2017.5.16 環境省と話し合い資料

2. 温排水の削減で東京湾、干潟環境保全を

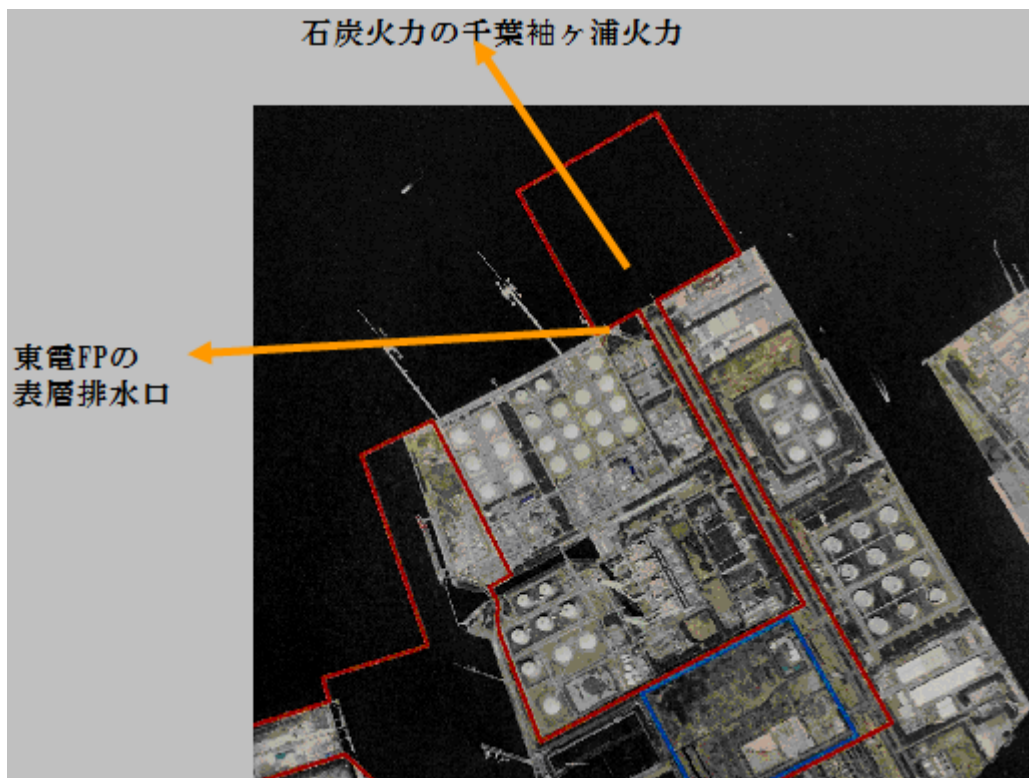
② もしソフト開発に時間がかかるというのであれば風洞実験による評価方法もあるのではないのでしょうか？

これを使うことで解析ソフトの精度の裏付けとしても利用できますし、目で空気の流れも確認しつつチャートとデータロガーからデジタル記録としても残せる利点があると考えます。

設置環境として 図のように15m水深の海域に接近して2種類の排水口が出来る計画です

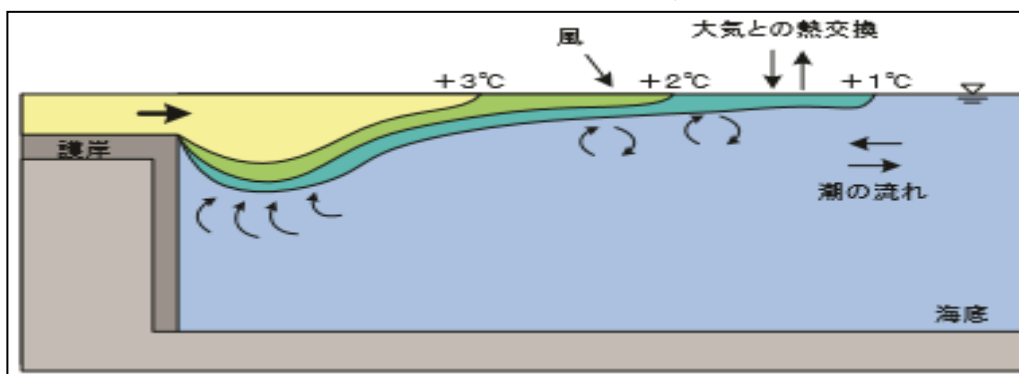
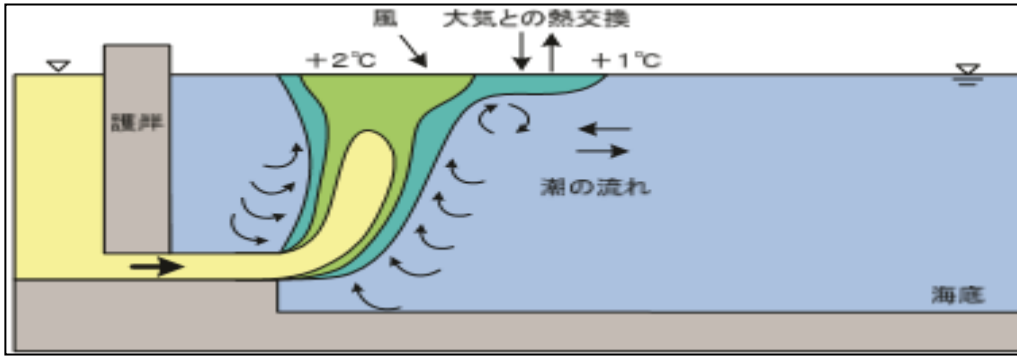
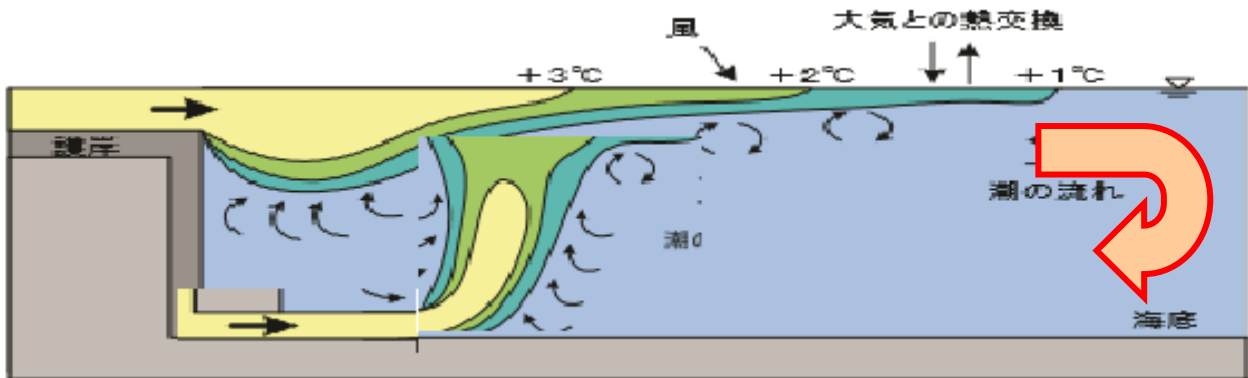
東電FPの袖ヶ浦火力の表層排水口のすぐとなりに水中排水の石炭火力200万kWの温排水が加わります。

これが隣り合ったら大気の逆転層と同じで水中排水の熱水は大気との熱交換がしにくく下にこもって深層水も長期間に加温していき3 km先の干潟に被害を及ぼすと私は考えます。

3 温排水について東京湾では、水温が低下しのみ養殖に適するようになる時期が、長期的に見ると遅くなっているという報告がある。また、水温の上昇による生態系の変化も様々なところで指摘されている。今回の計画では温排水による表層の高温域を減少させるため、深層取水・水中放水を行うとしているが、特に夏季は水中放水とすると海表面から大気への熱量の放散が起りにくく(水中に熱がこもり低層の温度上昇を招くこと)となり、結果的に東京湾の水温の上昇につながってしまうのではないかと。水中放水とする利点を再度 環境影響低減の観点から説明願いたい。また、温排水発生源が多数あることから、短期的な評価のみでなく、長期的な影響を考えるべきと考えるがどうか

- ★ 取水は深層より取るのは常識なのにことさらに強調している
- ★ 垂直方向に拡散すると熱量は消えるような錯覚をさせている。温排水が水深10mから放水され温排水が冷えるということはもともと冷えていた深層水を温めたという理屈を認めようとしなし環境審議会の日浦会長の懸念の主旨を理解していない
- ★ 東電FPの袖ヶ浦火力は360万kW、これに石炭火力200万kWが加われば

熱の逸散は、「海域への移流・拡散」と「大気への放熱」による系外への流出により決まります。ご指摘のように、水中放水方式は、大気との接面である海表面での高温域の面積が表層放水方式に比べて小さいため、海表面から大気への熱量の放散は縮減されることが予想されますが、本計画では、近接した場所に盤洲干潟という東京湾で残された数少ない天然干潟への水温変化を極力小さくすること、及び、温排水による海生生物等への影響が認められるとされる高温域(3°C上昇以上)を極力小さくすることに着目して水中放水方式の採用を計画しています。表層放水方式では、一般的に25cm/s程度で海域に放水され、放水口近傍での初期混合が少なく、高水温上昇域が出現します。一方、水中放水方式は、海底面近くから初期流速が2~3m/sの高速で放水されるため初期混合が優れており、現時点における検討では海表面に浮上した時点で3°C上昇以下に抑えることができると考えています。すなわち、発電所の放水口からの「放水エネルギー」を有効活用することに着目しました。一方、熱の逸散過程は上述したとおりであり、

ご指摘のように「大気への放熱」への寄与は縮減されますが、鉛直方向の熱拡散領域は、表層放水方式では海面付近(海面下3m程度)に限られるものの、水中放水方式では、海面下10m程度と深くなります。このことは、薄い層厚での熱の移流・拡散ではなく、厚みを持った層厚での拡散となり、移流・拡散による熱の逸散を促進するものと推察します。深層取水方式の採用については、閉鎖的な内湾である東京湾では、特に、大気からの受熱が多くなる夏季には、表層付近では25～30℃近い高い水温となります。発電所の復水器の冷却過程で取水水温が7℃程度上昇した温排水を海域に放水するため、取水水温をできる限り低くすることは、放水水温の絶対値を下げることになります。この放水温度の絶対値の低下は環境保全対策の一環であると考えています。今後、通年の水温連続観測を取水口設置箇所にて実施し、適切な深層取水方式や水中放水方式の詳細な位置、形状を検討

し、この効果を明らかにしていく所存です。既設の周辺発電所の温排水との重畳を踏まえた温排水の拡散予測については、関係者等から必要な情報の収集に努め、予測及び評価並びに適切な環境保全措置を検討します。
